PROJEKT ORGANIZACJI RUCHU

Poprawa jakości i dostępności informacji turystycznej na
terenie powiatów: bielskiego i żywieckiego

Dotyczy: zaopiniowania projektu organizacji ruchu

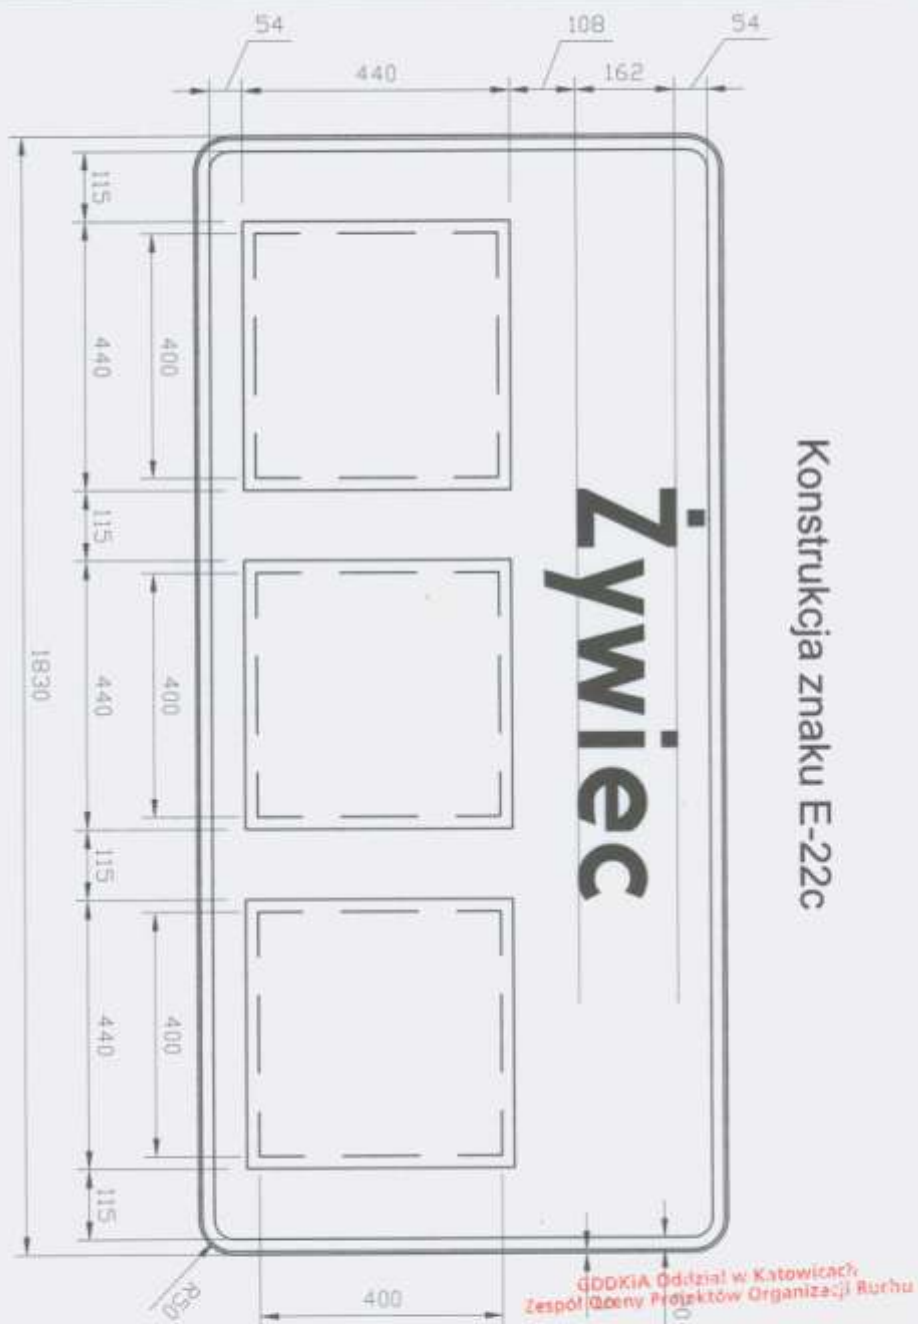
- na drogach wojewódzkich stosuje się znaki z grupy wielkości „średnie”, należy więc skorygować wymiary projektowanych znaków typu E-22c (szerokość skorygowanego znaku będzie wynosiła 1640 mm) – przed złożeniem do zatwierdzenia projekt należy uzupełnić o rysunek przedstawiający zwymiarowaną tablicę typu E-22c z wielkościami jak dla znaków z grupy wielkości „średnie”
- lica znaków zastosowanych w ciągu drogi wojewódzkiej należy wykonać z folii odblaskowej drugiej generacji, tarcze znaków z podwójnie giętymi krawędziami na całym obwodzie.

- Wprowadzenie oznakowania musi odpowiadać warunkom technicznym podanym w załączniku do Dz. U. Nr 220 poz. 2181 z dnia 23.12.2003 r.
- Uwzględniono uwagi Zarządu Dróg Wojewódzkich w Katowicach zawarte w piśmie WIR/PMAK/5416/105/4363/10 z dnia 14.04.2010 roku:
 - lica znaków należy wykonać z folii odblaskowej drugiej generacji, tarcze znaków z podwójnie giętymi krawędziami na całym obwodzie.
 - zmiana wymiarów znaku E-22c z grupy znaków „wielkie” na „średnie” (rysunek nr 4).
